**Comité d'experts du transport des marchandises dangereuses  
et du Système général harmonisé de classification  
et d'étiquetage des produits chimiques**

**Rapport du Comité d'experts du transport des marchandises  
dangereuses et du système général harmonisé de  
classification et d'étiquetage des produits chimiques sur sa  
huitième session**

**Additif**

**Amendements à la sixième édition révisée des Recommandations  
relatives au transport des marchandises dangereuses, Manuel  
d'épreuves et de critères (ST/SG/AC.10/11/Rev.6)**

Figure 39.1 a)

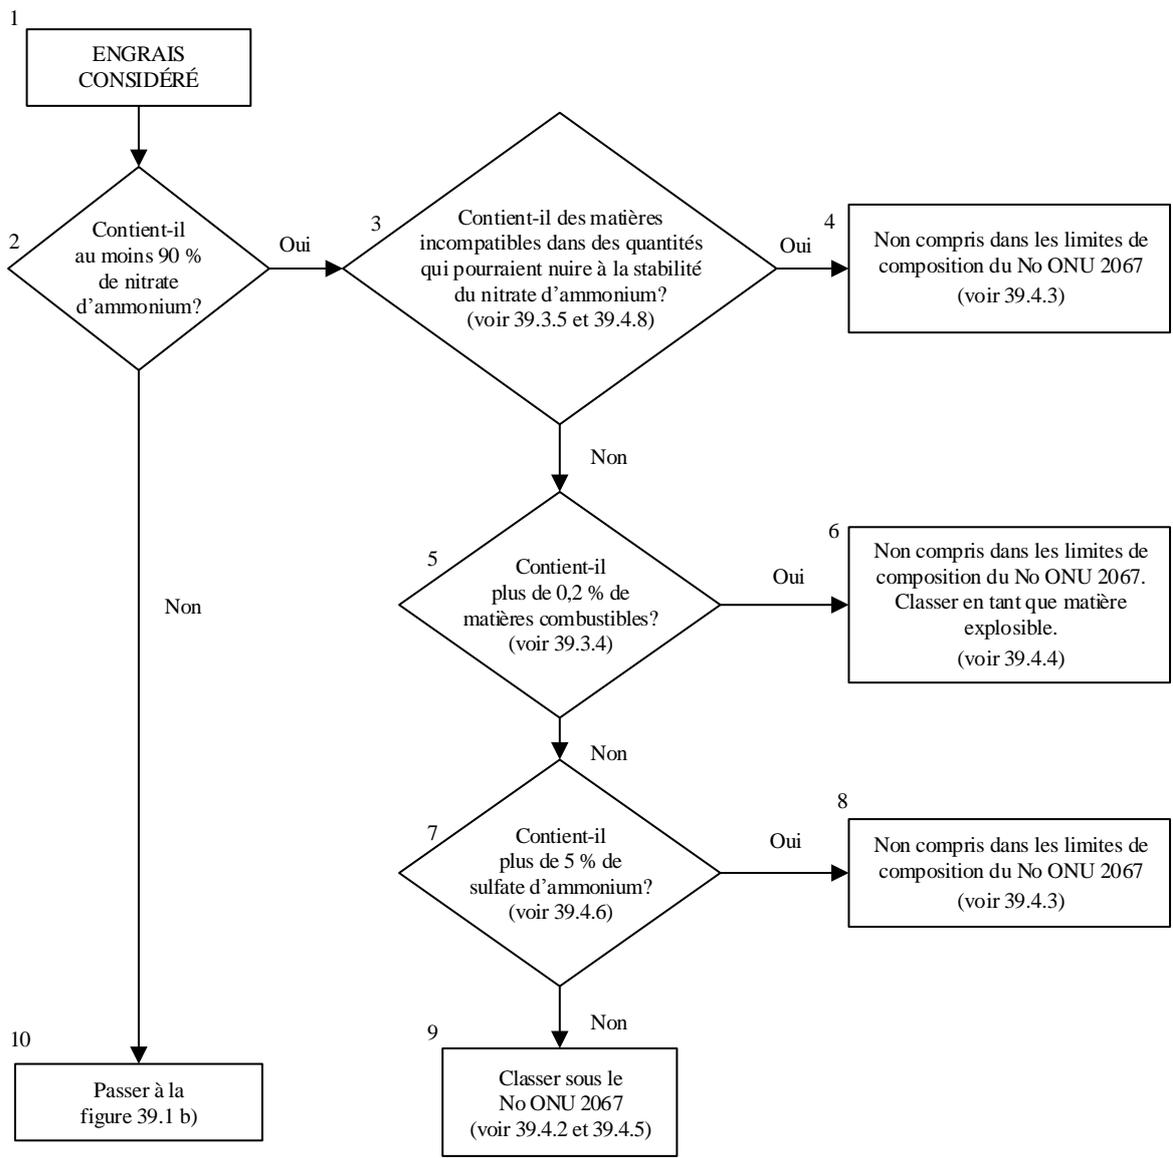
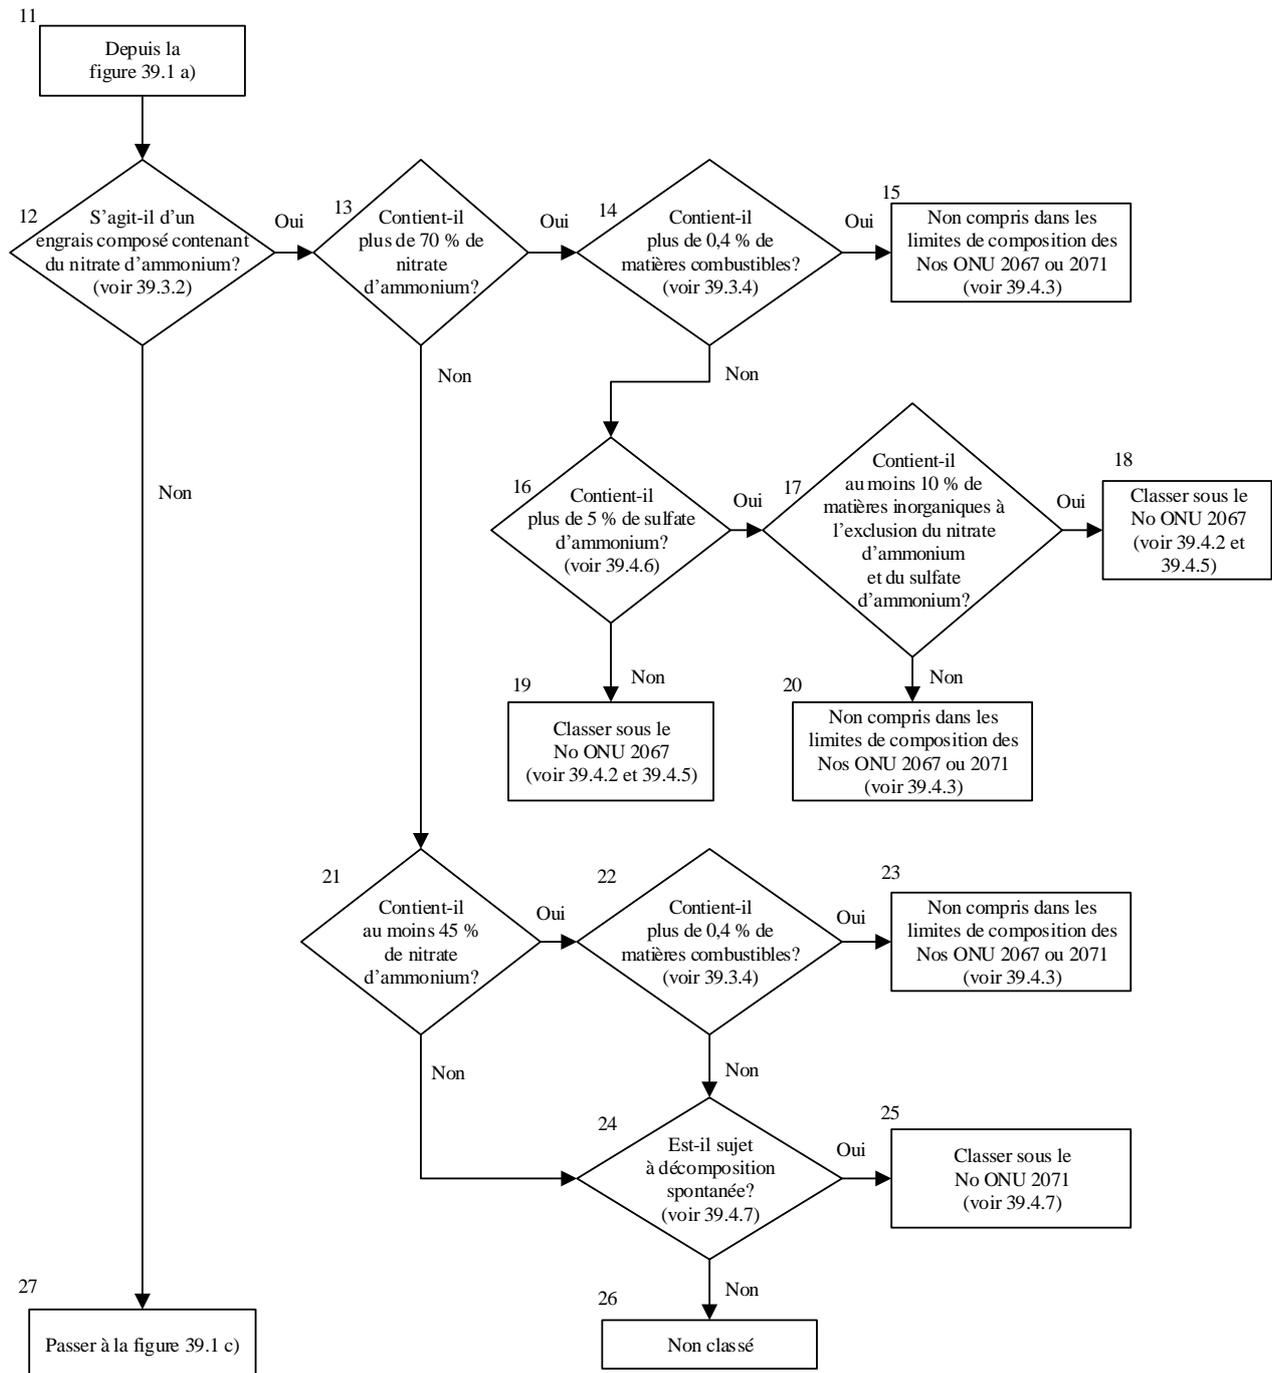
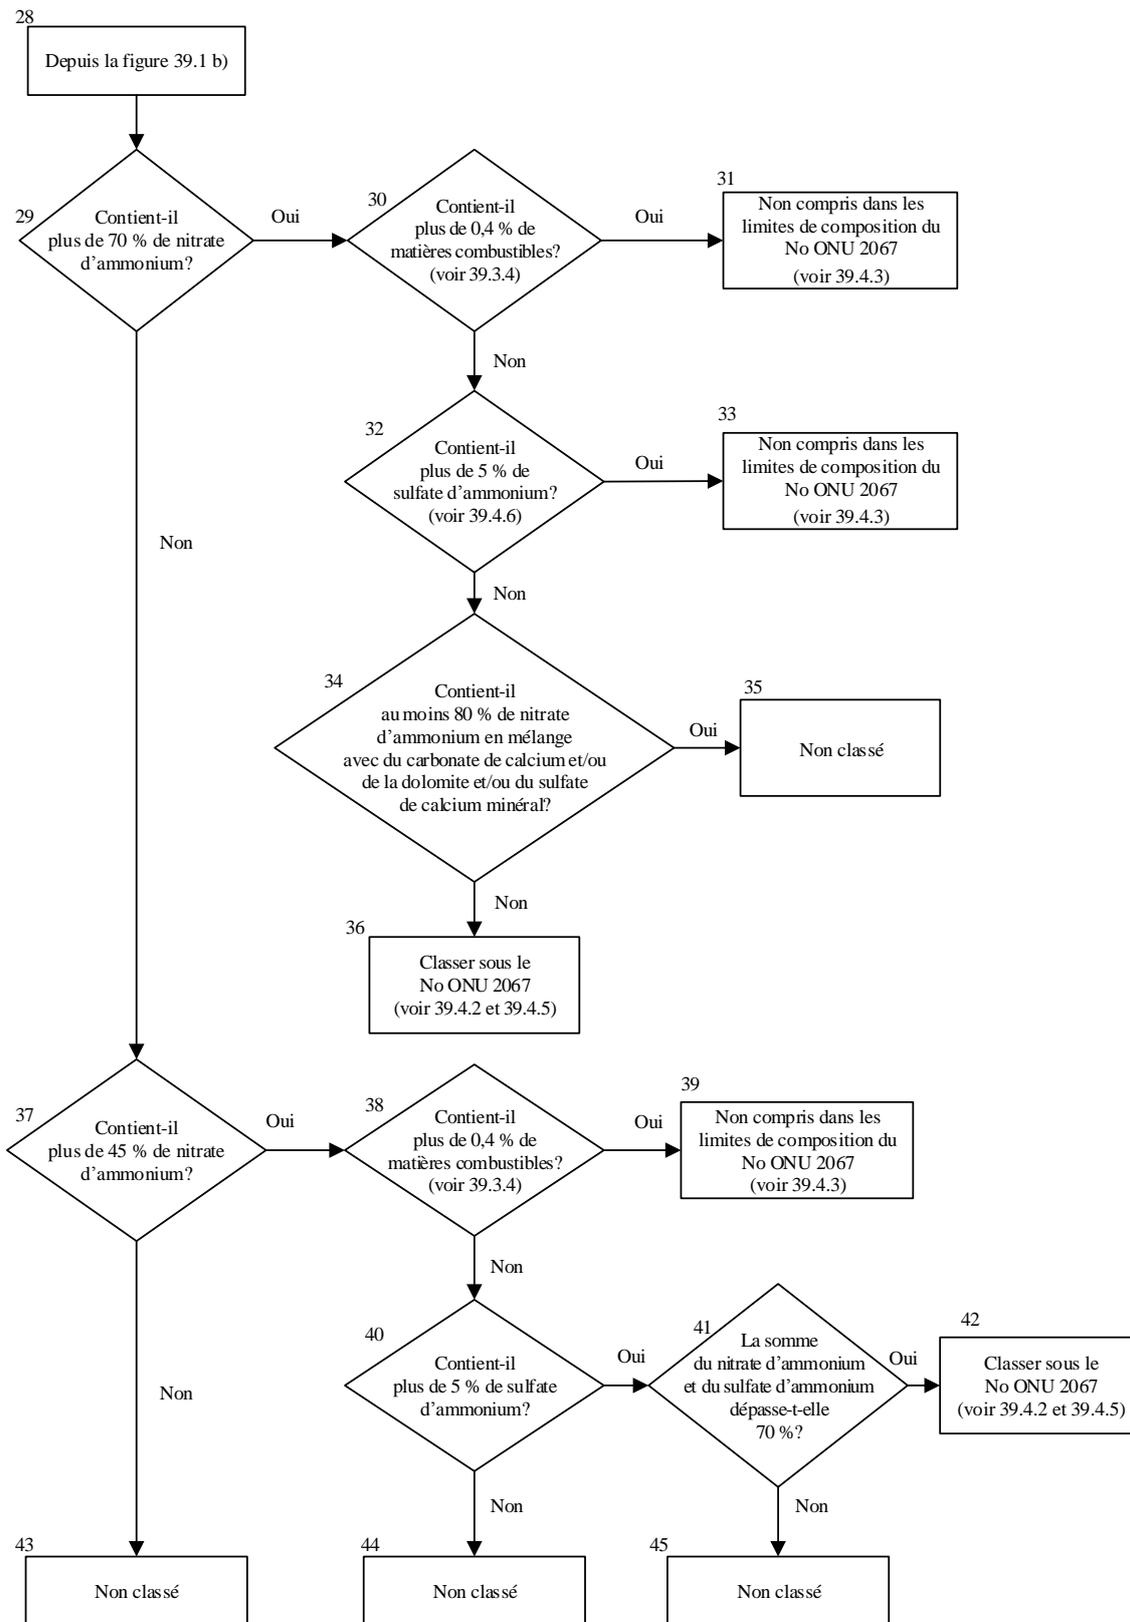
Ajouter la nouvelle section 39 suivante:

39.5.1 Les engrais au nitrate d'ammonium doivent être classés conformément à l'organigramme ci-après.

Figure A7.10».

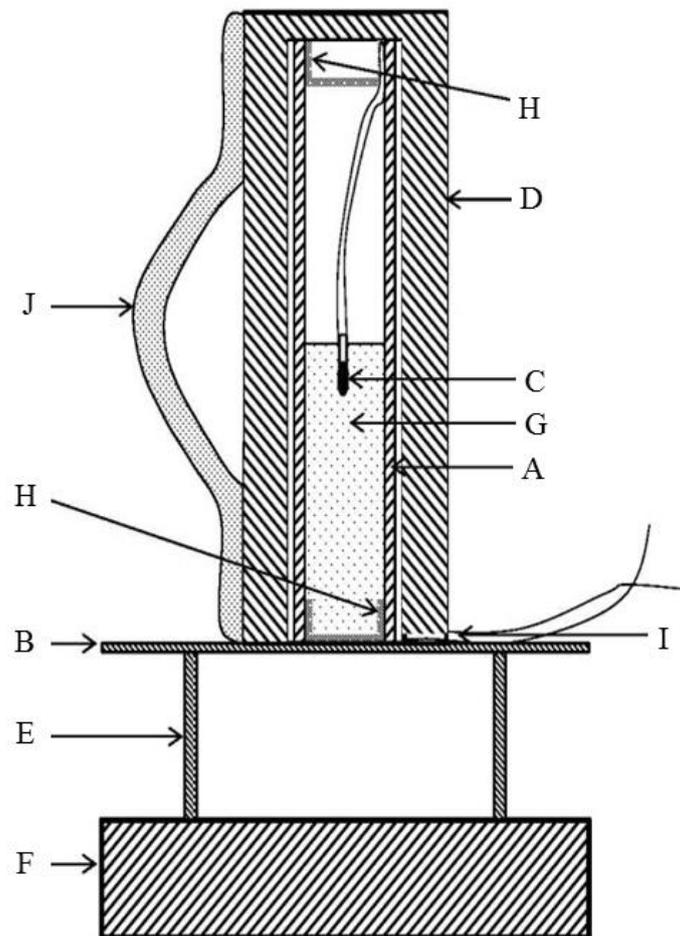
Ajouter la nouvelle section 2 suivante:

Un manchon de confinement en acier doux (pesant environ 3 kg) d'un diamètre extérieur de 63 mm et d'une longueur minimale de 165 mm, avec un alésage rond à fond plat dont les dimensions intérieures sont 38 mm de diamètre et 155 mm de profondeur, qui comporte une entaille ou une rainure dans un rayon de l'extrémité ouverte suffisant pour permettre le passage des fils de l'allumeur (une poignée en acier peut être fixée au manchon de confinement pour faciliter la manipulation);
